Aktenzeichen: **P2/02-01-04-01#00006**  
Betreff: **Planfeststellungsverfahren für den  
Ersatzneubau der Rudolf-Wissell-Brücke und  
des Autobahndreiecks Charlottenburg in  
Berlin**

## **Einwendung**

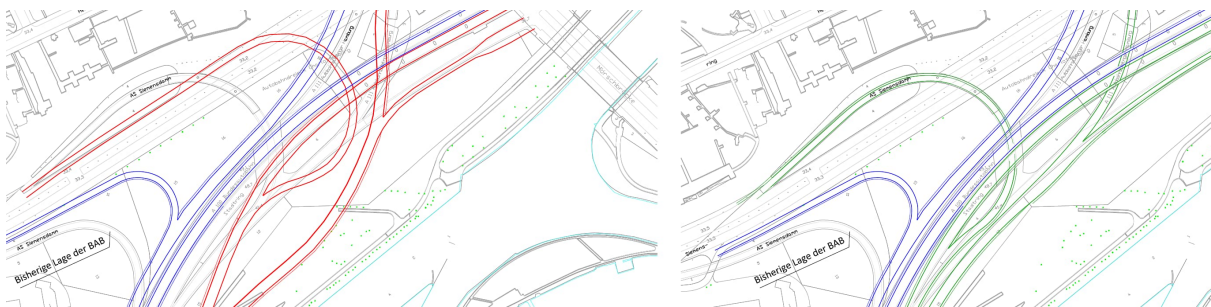
Die Verlegung der Streckenführung der Ausfahrt Siemensdamm weg von der bisherigen separaten Brücke durch den Damm des Stadtrings jetzt neu durch die Brücke über den Tegeler Weg erzeugt einen so großen Bogen, dass die neue Richtungsfahrbahn Hamburg über 50 m näher an der Schleuse geführt werden muss (rote Skizze), als es bei einer Nutzung der bisherigen Lage nötig wäre (grüne Skizze). Die Entwurfsbegründungen für diesen vermeidbaren Flächen-Mehrverbrauch sind den Planfeststellungsunterlagen nicht beigefügt; ablesbar ist die bei der schmalen (grünen) Variante nötige Verschiebung des Ausfällungstreifens nach Süden in die RWB hinein, sowie angebliche Probleme in der Baudurchführung des Ersatzneubaus der kleinen Brücke in Situ.

Erläuterungsskizzen: links in rot und blau die eingereichte Planung, rechts in grün und blau zum Vergleich der deutlich geringer mögliche Flächenverbrauch

Zeichnung des Wettbewerbs 2017/2018

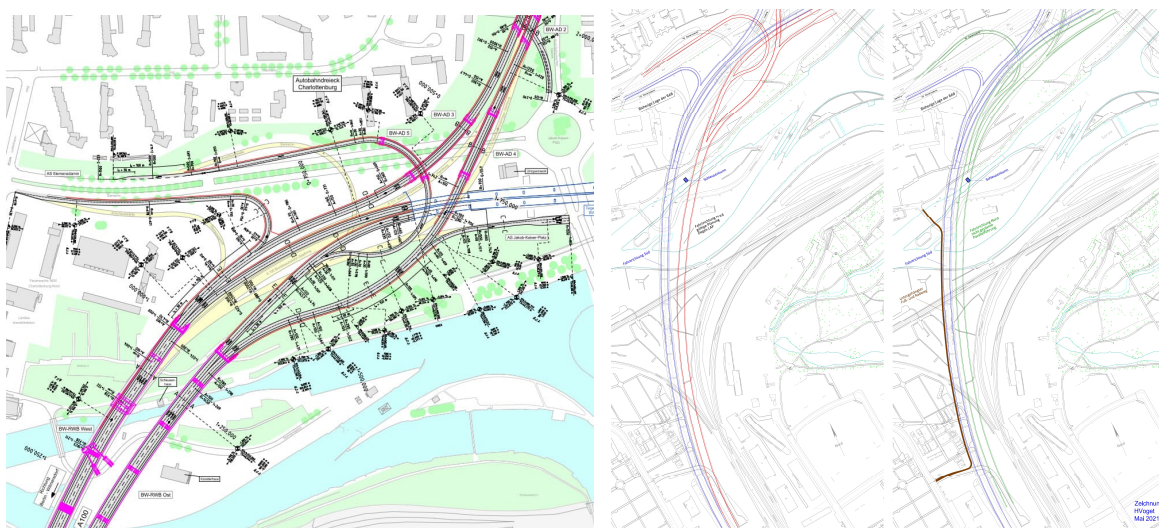
Die Deges behauptet, dass die schlingernde Streckenführung für eine gute Führung der Gradienten nötig sei. Allerdings: Der mehrfache Wechsel des Kurvenradius anstatt des wie bisher durchgehend gleichen Kurvenradius der A100 ist nicht glaubhaft.

Schleusenturm aus: 15\_04\_RWB\_WEST\_Teil\_2

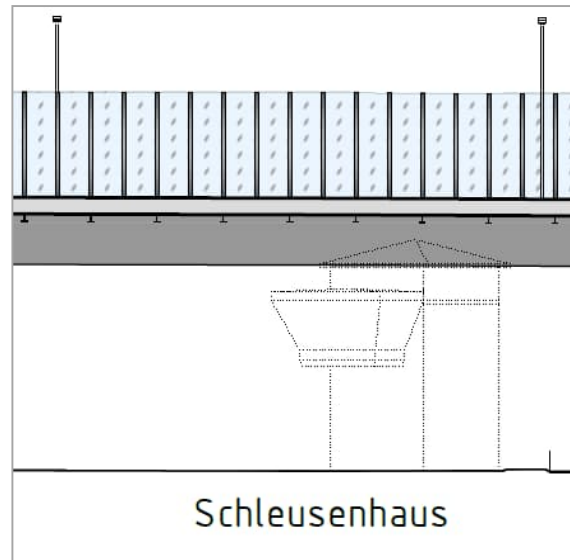
Der Steuerungsturm der Schleuse wurde im Rahmen Projekt 17 Deutsche Einheit in 1998-2003 unnötig nah an die RWB gebaut (widerrechtlich?), denn üblicherweise gelten Mindestabstände zu Fernstraßen. Zudem bestand keine Not so nah zu bauen. Jetzt war sein unveränderter Erhalt Planungsvoraussetzung, obwohl lediglich die Dachspitze im Wege war und die Schleuse personell unbesetzt ist, vom zentralen Steuerstand im Süden Berlins ferngesteuert wird.

Die Respektierung des Schleusenturms war Rahmenbedingung des Wettbewerbs von 2017/18; nach Vorliegen des Siegerentwurf hätte die Prämisse in einen Umbau des Turms geändert werden müssen, was ignoriert wurde. Als Folge wurde die schlingernde Linienführung der neuen Ostbrücke mit wechselnden Kurvenradien der A100 beibehalten, der vermeidbar große Flächenverbrauch akzeptiert und die städtebaulich schlechte Brückengestalt hingenommen: diese behelfsartige Führung wird auf 100 Jahre im Stadtplan bleiben!

aus: 05\_02\_Lageplan\_02

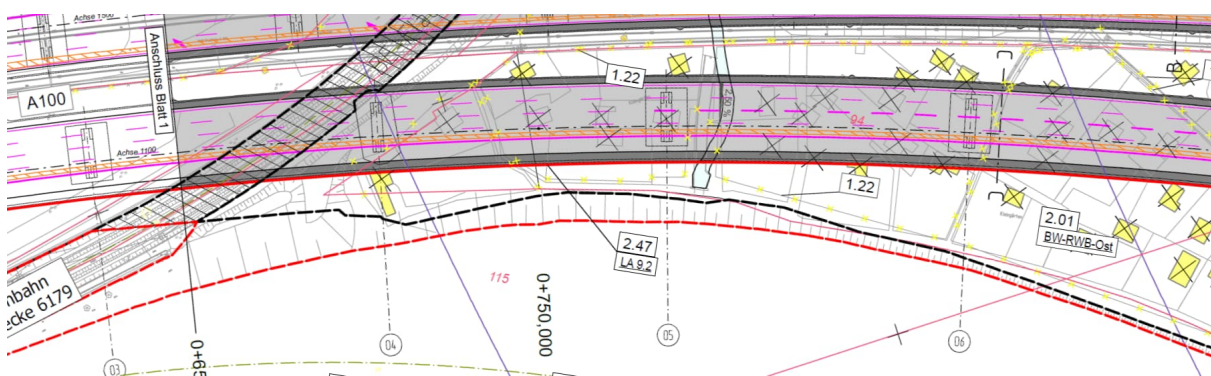
Der angeblich vom Spandauer Damm bis zum AD-Charlottenburg durchgehende Verflechtungstreifen (Einfädelspur) endet künftig nach 200 m (Bestand: 100 m), nach weiteren 300 m beginnt bereits an Achse 5 in Fahrbahnmitte der Breitstrich, der die Richtungsverkehre A100 und A111 trennt: ab hier ist die Brücke eindeutig vierstreifig.

aus: 16\_02\_05\_Lageplan\_BPH3

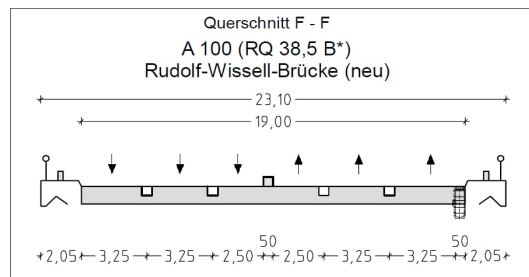
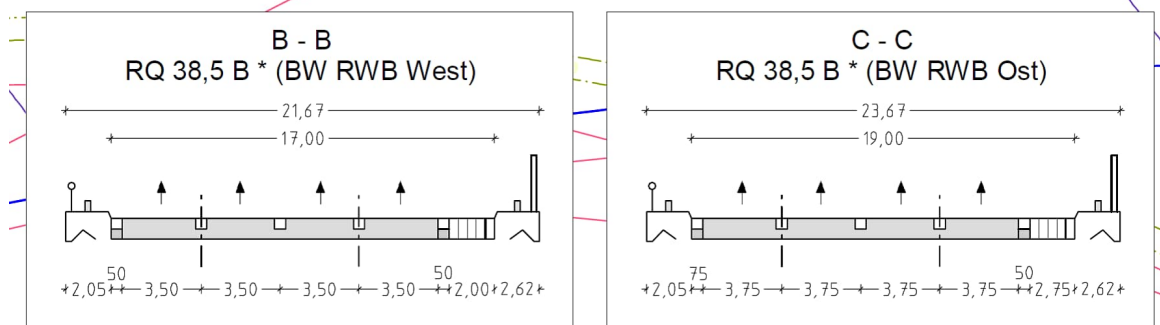
Während die spätere Westbrücke den dauerhaften Breitenbedarf mit 21,67m aufzeigt, wird die Ostbrücke mit 23,67m gebaut.

Die zusätzliche Breite dient lediglich dem durch die damalige Senatsverwaltung bestellten Auftrag, während der Bauzeit die Autobahn so attraktiv zu halten, dass kein Verdrängungsverkehr in umliegende Wohnbereiche entstehen soll. Die Forderung wird realisiert durch das Angebot von sechs Fahrstreifen. Bisherige Baumaßnahmen auf der Rudolf-Wissell-Brücke konnten mit vier Fahrstreifen durchgeführt werden, ohne dass dadurch Verdrängungsverkehr entstand.

Die Erhöhung der Attraktivität der Brücke während der Bauphase hat den Preis, dass dauerhaft eine zwei Meter breitere Brücke, als später nötig, das Spreetal überspannt, also Natur zusätzlich verbraucht und selbstverständlich in der Mehrbreite Mehrkosten erzeugt. Autobahnbaustellen ohne Fahrstreifenreduktion sind sehr selten, bereits bei der Fortsetzung der Baustelle auf der A111 durch Tegel findet eine Fahrstreifenreduktion von 2x2 auf 2x1 statt.

Den **Luxus** der nur vorübergehenden, angeblich benötigten Überbreite der Ostbrücke sehen wir mit Bezug auf erklärte Naturschutzziele als rechtlich nicht vertretbar an, hier sollte die Aufsichtsbehörde unbedingt Einhalt gebieten.

aus: 15\_10\_LSW\_Uebersicht\_LP

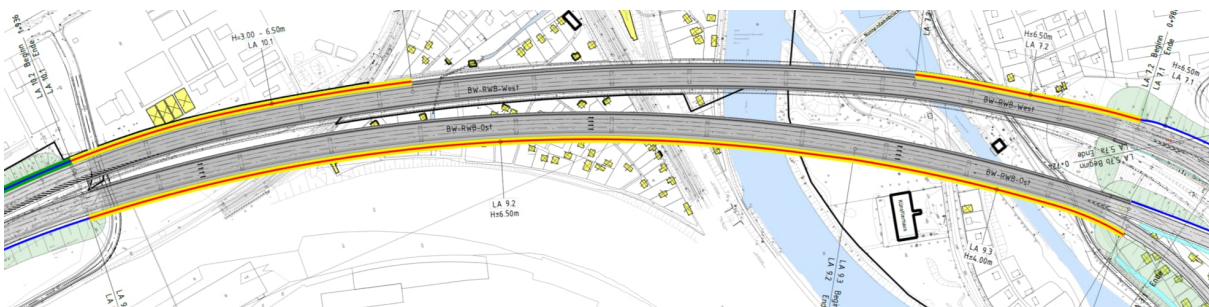
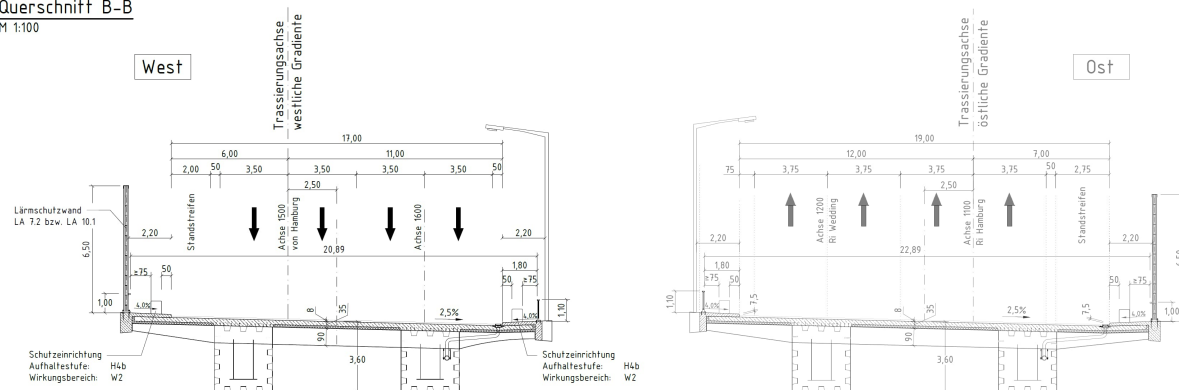
Schallschutzwände auf den Rudolf-Wissell-Brücken sind nur in Abschnitten und nur auf den äußeren Brückenkappen konzipiert. Da die beiden Brücken zueinander einen Abstand von bis zu 40 m haben werden, sind auch die Emissionen in Richtung der Zwischenräume relevant, natürlich findet die Schallabstrahlung auch durch den Zwischenraum zur jeweils anderen Seite statt. Der bisher nicht für Schallschutzwände konzipierte Bereich überspannt mit Fernwirkung wie die anderen Bereiche Erholungsräume der Spree-Aue, deren Ruhe-Charakteristikum bisher von der Autobahnbrücke zerstört wird, wobei durch die später größere Brücke von mehr Verkehr und dadurch mehr Lärm durch Rollgeräusche und Alarmfahrten der Rettungsdienste auf verstopfter Autobahn ausgegangen werden muss.

Die Planfeststellungsunterlage 07\_03\_Lageplan\_Laerm\_03 zeigt, dass Schalluntersuchungen in den von LSW ausgesparten Abschnitten entlang der Spree gar nicht erhoben wurden, zumindest nicht in die Planung eingeflossen sind.

Die Schallbelastungen sind an der bisher vorhandenen Brücke erlebbar und messbar. Bereits Sockelwände zur Schallprotektion für die bisher nicht geplanten Abschnitte würde viel Belastung reduzieren und die Wertschätzung aller Planungsbeteiligten gegenüber der Umgebung des Werkstücks „RWB“ ausdrücken: es steht mitten im Erholungsraum der Metropole.

Bildquelle: SenMVKU

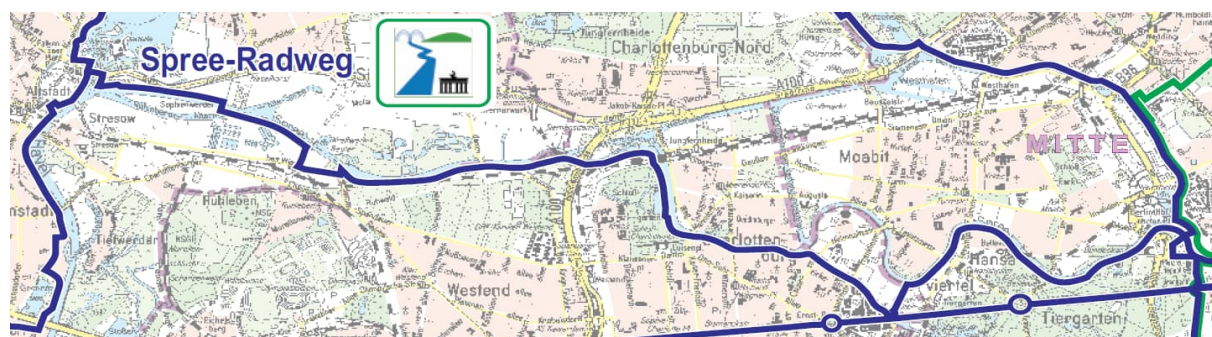
Wir begrüßen ausdrücklich, dass für schienengebundenen Verkehr eine Durchgängigkeit gewährleistet wird und dafür im Falle des Verbindungsgleises von Spandau zum Südring auch teurer baulicher Aufwand betrieben wird. Umso unverständlicher ist, dass die Uferwege und ihre Mobilität als vollständig absperrbar verstanden werden: dies ist Ausdruck von unvollständiger verkehrsplanerischer Qualifikation, also in der Ganzheitlichkeit alle Verkehre gewährleisten zu können, hier reduziert auf motorisierten Verkehr. (siehe Ziele unter Punkt 1 dieser Stellungnahme)

Die vorgelegten Zeichnungen und die Beschreibung im Erläuterungsbericht geben die Möglichkeit, dass der Uferweg während der kompletten Bauzeit unterbrochen werden soll oder eventuell nur stark eingeschränkt nutzbar sein wird.

Umleitungen sind nicht benannt, wären aber ohnehin nur in nicht zumutbaren Umwegen möglich. Daraus ergibt sich die Forderung nach einer Durchleitung durch die Baustelle, wie es für Eisenbahn, Wasserweg und höchster Priorität für den motorisierten Verkehr auf der Brücke selbstverständlich getan wird.

aus: 16\_01\_01\_Baufeld\_Baustrassen.pdf

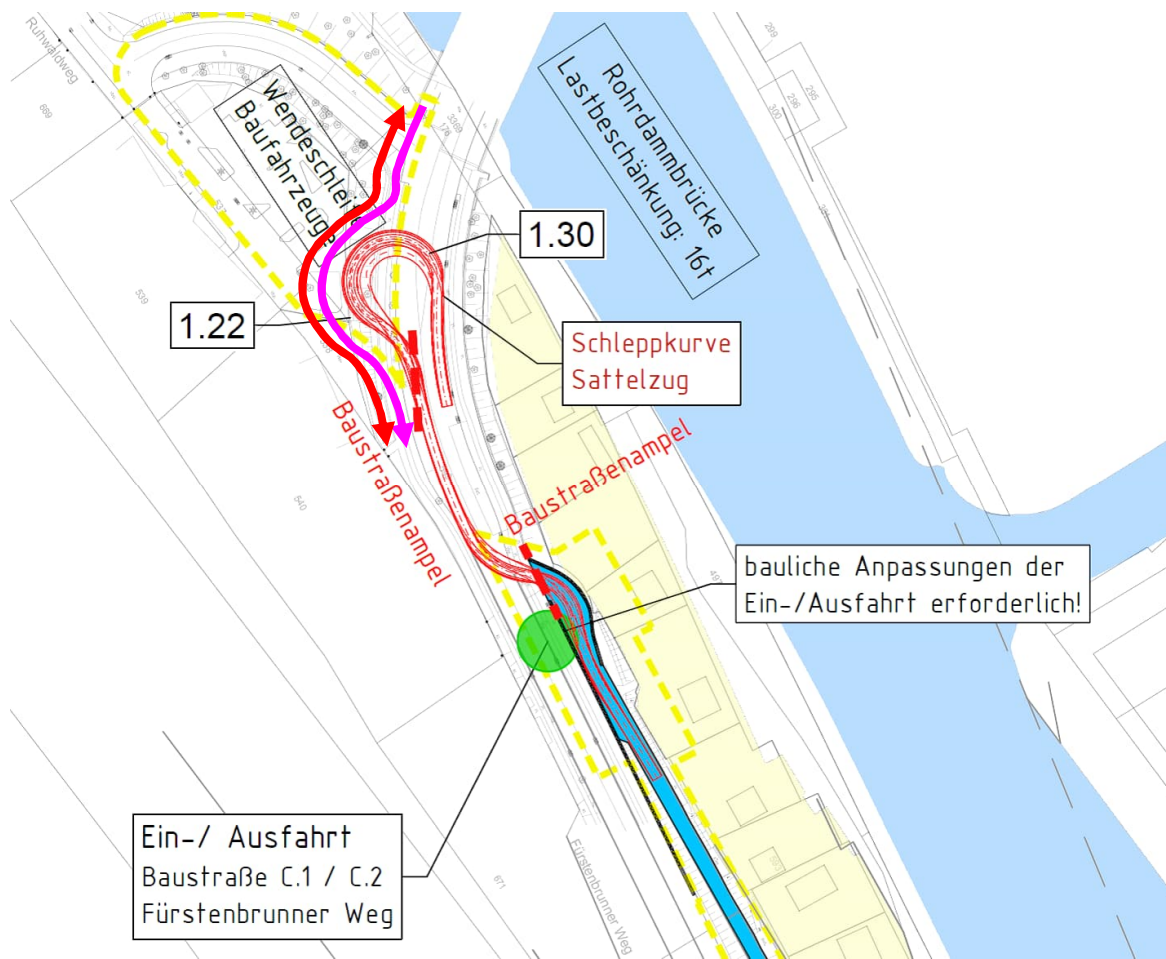
Im Erläuterungsbericht auf Seite 139 wird die Stichstraße des Fürstenbrunner Wegs als reine Baustraße beschrieben, obwohl sie ihre Erschließungsfunktionen außerhalb des Baubetriebs weiterhin benötigt. In der Beschreibung des Betriebs der Baustraße wird der Eindruck erzeugt, dass darauf anderer Verkehr nicht stattfindet: die verkehrlichen Konflikte der Einmündung sind beschrieben, der Schutz von Rad- und Fußverkehr entlang der Baustraße C nicht.

Die Zeichnung „14\_05\_RQ\_Fuerstenbrunner\_Weg“ ist diesem Ort nicht eindeutig zuzuordnen: falls sie zutrifft, fehlen Schutzeinrichtungen für Fußgehende.

3.2a) Die in der Zeichnung dargestellte Wendeschleife verläuft auf dem bisherigen Fuß- und Radweg. Eine die Wendeschleife begleitende Rad- und Fußwegführung ist nicht dargestellt, jedoch zwingend notwendig. Diese braucht ausreichend Nutzbreite sowie in diesem Fall massive Schutzelemente gegenüber den Baustellenfahrzeugen.

3.2b) Wie wird sichergestellt, dass der ampel-geregelte Zubringerweg auch für Radverkehr sicher nutzbar und zu erreichen ist? Aufstellflächen für Radverkehr, die vom Fürstenbrunner Weg aus auf das Grünsignal der Baustraße c warten, sind nicht erkennbar.

3.2c) im ampelgeregelten einstreifigen Abschnitt des im Plan hellblau markierten Abschnittes der Baustraße C1 muss auch Fuß- und Radverkehr sicher stattfinden können.

Aus: 15\_16\_temporaere\_Spreequerung

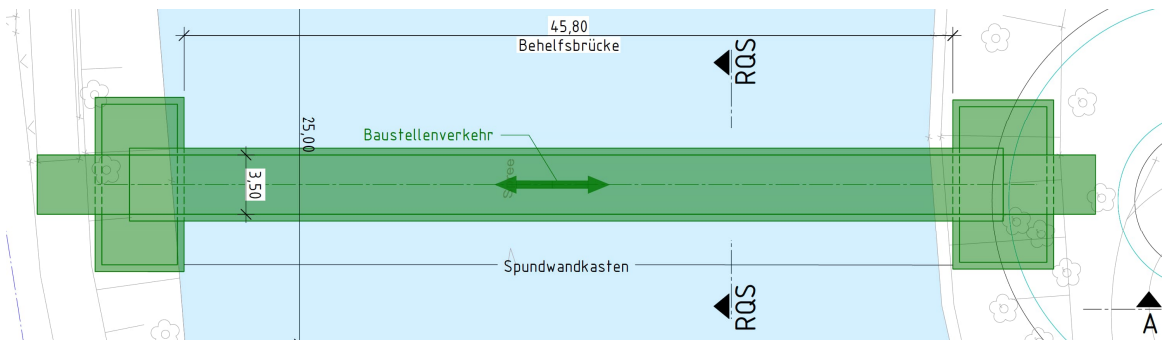
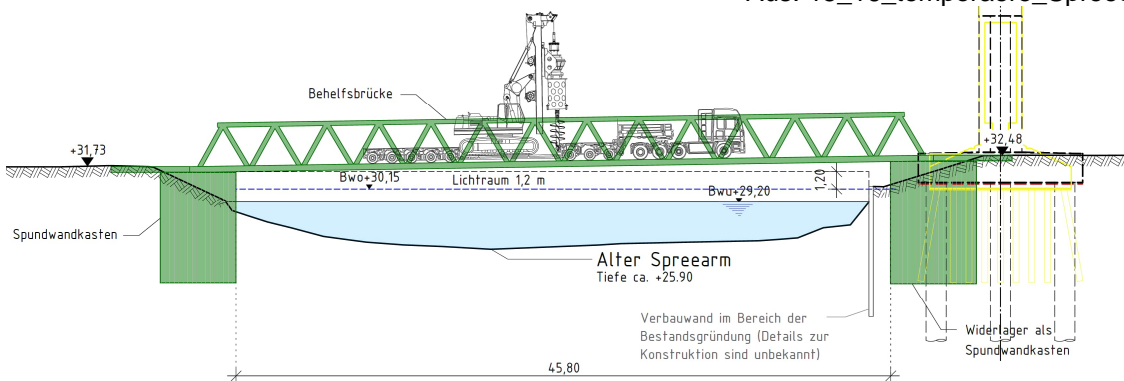
Die Verbindung der Wohngebiete Charlottenburg-Nord / Siemensstadt mit dem SpreeUferWeg und dem Schlosspark wird seitens des Bezirks, der Verbände und der örtlichen ISEK-Studie seit Jahrzehnten gefordert, es fehlt lediglich eine kleine Spreebrücke im Bereich der Schleuse. Als Baustraße wird nun genau eine solche Brücke gebaut, allerdings mit der Zielsetzung, sie nach Fertigstellung der Bauarbeiten wieder zu entfernen. Hier fehlt die nachhaltige Planung dieses Projektes, eine Baubrücke so zu konzeptionieren, dass sie nach Abschluss der Arbeiten einer Weiternutzung zur Verfügung steht.
